Modifications nécessaires pour montage du Nouveau Carénage sur Jambe ancien modèle

Carénages améliorés

R.M. Mojeures N° 9

Dessiné par : S-	Désignation : MONTAGE des
Vérifié par :	CARÉNAGES de ROUES
Date : 12 - 1 - 1965	N° D. 120
Echelle :	107-08 S1

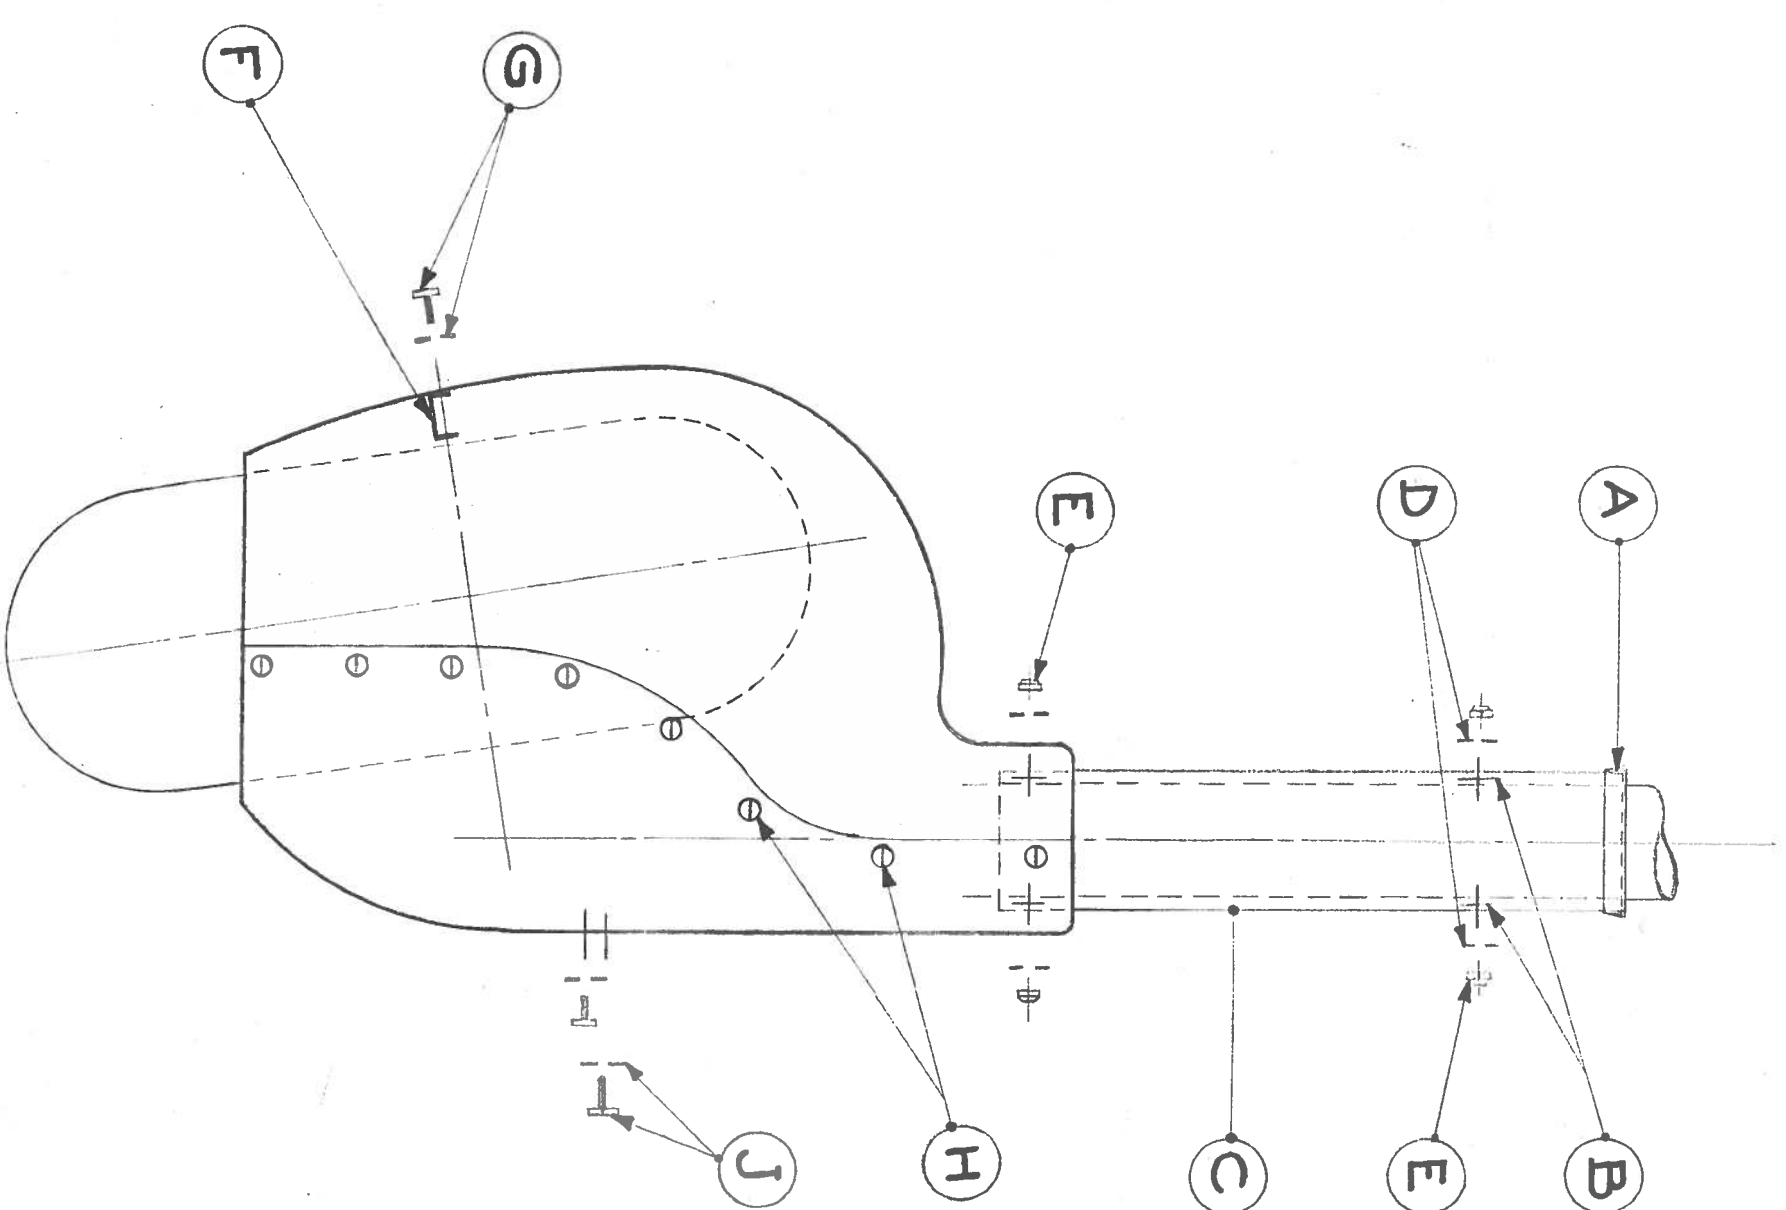
- Éliminer les 2 pions support inférieurs de la jambe
- Fixer le Pantalon sur la jambe par les 2 pions supérieurs
- Souder à la demande les 2 nouveaux pions $\varnothing 5 \times 10 \times 10$ si ou tige fileté ACIER Doux par soudure Électrique (2 points)

J	Fixer le carénage Intérieur 2 rondelles L 5 + 2 vis HZ $\varnothing 5 \times 15$
H	Fixer le Carénage Intérieur sur le carénage Extérieur par 4 vis T.L
G	Fixer le Carénage Extérieur 1 rondelle L 5 + 1 vis HZ $\varnothing 5 \times 15$
F	Fixer le nouveau support secondaire
E	Visser les 4 écrous T10/205 Nylstop
D	Placer les 4 rondelles L 5 (Ac. cadmié)
C	Mettre en place le Pantalon après équipement par NU 503
B	Placer les 4 rondelles fibre $\varnothing 5 \times 10 \times 1$
A	Placer le profilé caoutchouc sur le Pantalon
